Granskningsutlåtande

Detaljplan för Skäppslandet 15 med flera, Krafslösa

Kalmar kommun

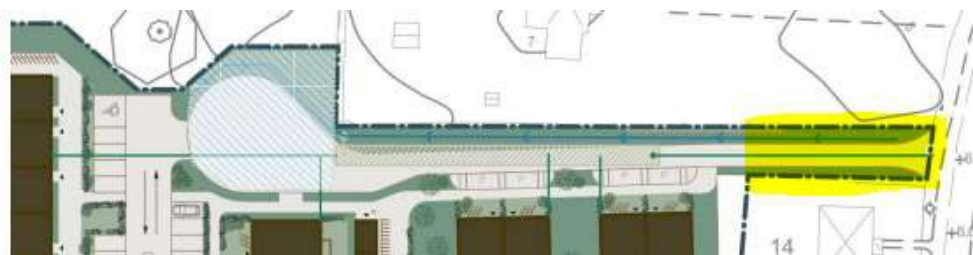
10. Hantering av dagvatten

Hantering av dagvatten ska ske i ett dike längs med nordöst. Det finns en oro eftersom detta är ett väldigt smalt område som ska innefatta både väg och dike för dagvattenshantering. Diket bör dimensioneras för att kunna hantera den maximala mängden dagvatten som förväntas under kraftiga regn. Detta innebär att bredd och djup måste anpassas efter lokala förhållanden och hydrologiska beräkningar. Ett dike bör vara mellan 0,5 och 1,5 meter brett och 0,5 till 1 meter djupt. Trafikförordningen innehåller regler om hur vägar ska utformas, och lokalgator i denna detaljplan bör vara mellan 6 och 9 meter breda enligt Kalmar kommuns riktlinjer.

I samrådsredogörelsen nämns att plankartan också reglerar att "färdig golvhöjd för huvudbyggnad ska vara minst 0,7 meter ovan gatunivå", dagvatten. Länsstyrelsen vill påminna om att färdig golvnivå inte kan användas för att reglera hur bebyggelse ska utformas i förhållande till dagvattenhantering eller skyfall. Eftersom golvnivån inte beskriver något om byggnadens konstruktion i övrigt.

I östra delen av planområdet, där området angörs från Runnebällsvägen, är det inte tänkt att fördröjning av dagvatten ska ske. Den fördröjningen som föreslås är ett underjordiskt dagvattenmagasin. Magasinet föreslås placeras mellan vändzonen och den smalare delen av planområdet, vid Runnebällsvägen. Inför granskning sågs bebyggelseförslagen över och Kalmar vatten genomförde en förprojektering av vatten- och avloppsledningar (inklusive dagvatten) för att säkerställa täckning och höjdsättning. Fördröjning av dagvatten i form av ett underjordiskt magasin bedömdes som en lämpligare och mer platsanpassad lösning än ett öppet dike. Magasinet som redovisas i planförslaget får plats inom det område som i plankartan har reserverats för gemensambetsanläggning för väg (g1) och allmännyttiga underjordiska ledningar (u1). När det gäller bredd på den privata tillfartsvägen så styr inte kommunen eller detaljplanen den exakta utformningen. Tillfartsvägen är planlagd som kvartersmark med användningen bostäder (B), kommunen kommer inte äga vägen. I planarbetet har dock åtkomst för lastbilar och räddningsfordon setts över och plankartan säkerställer erforderligt utrymme för dessa fordon.

I plankartan finns flera bestämmelser som tillsammans säkerställer en god dagvattenhantering. Vid kraftiga regn ska vattnet rinna mot nordväst, detta säkerställs med bestämmelser som anger marknivå och lutningsförhållanden på olika platser inom planområdet. En planbestämmelse om lägsta marknivå intill huvudbyggnader säkerställer att de nya bostäderna inte svämmas över.
